改善箇所説明図

改善の内容

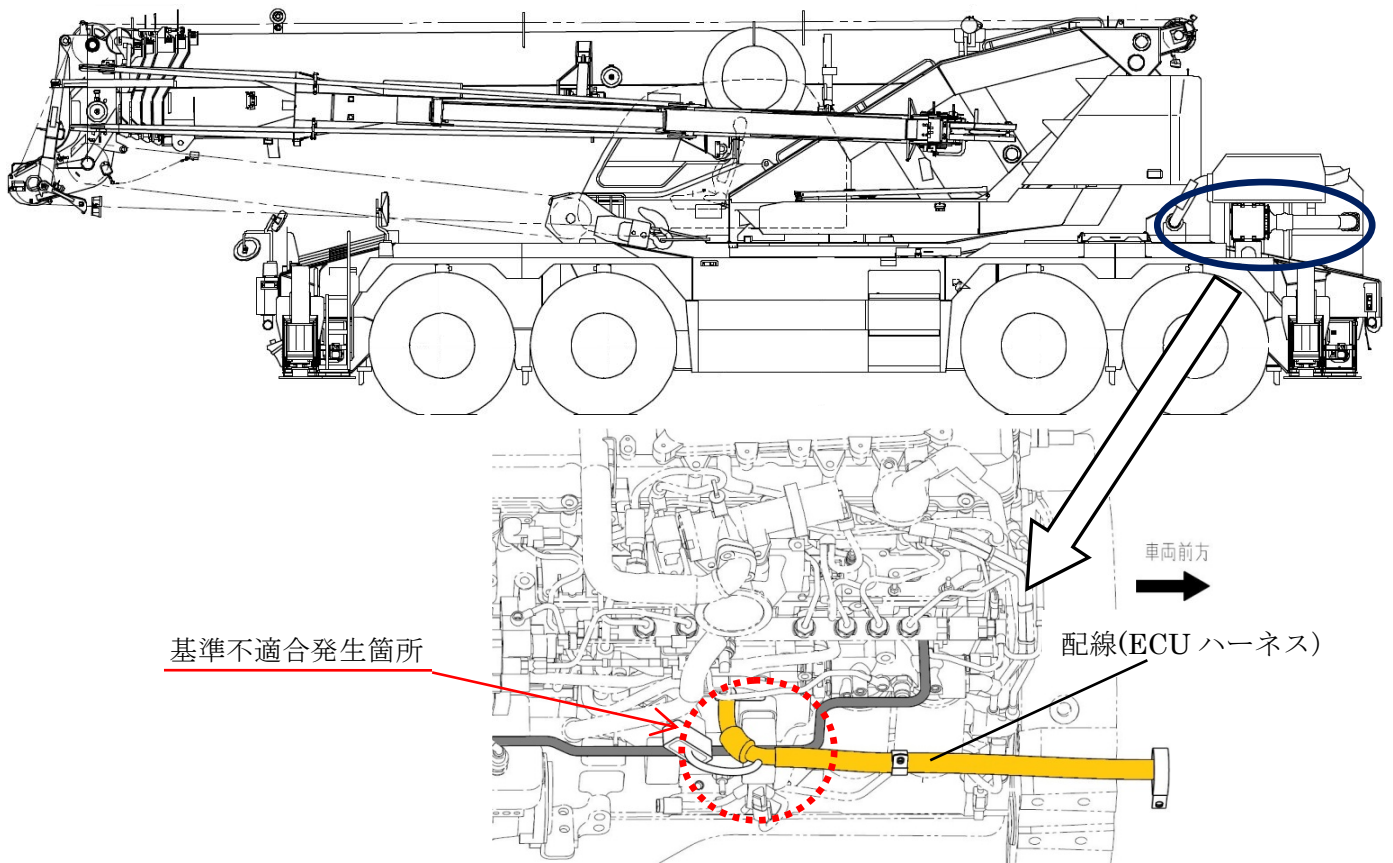
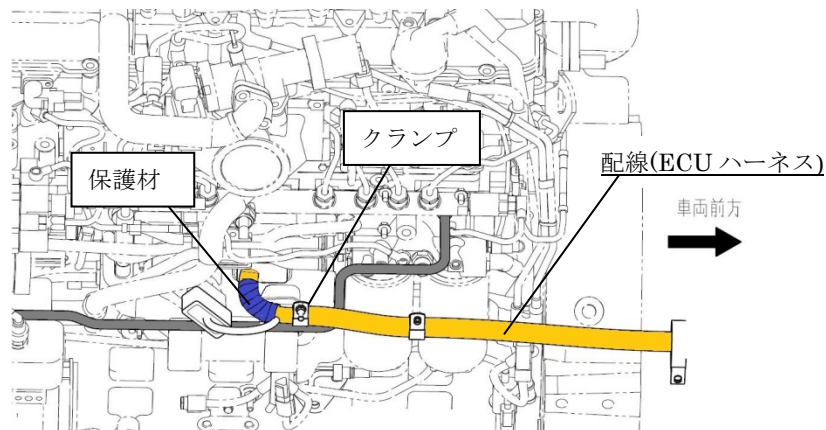
ホイールクレーンの原動機において、エンジン制御用配線の配索が不適切なため、原動機の振動により配線が損傷するものがある。そのため、そのままの状態で使用を続けると、配線が短絡し原動機が停止するおそれがある。

全車両、配線への保護材とクランプを追加する。併せて、配線を点検し、異常がある場合は配線の修理をする。

識別：追加したクランプの有無により識別する。
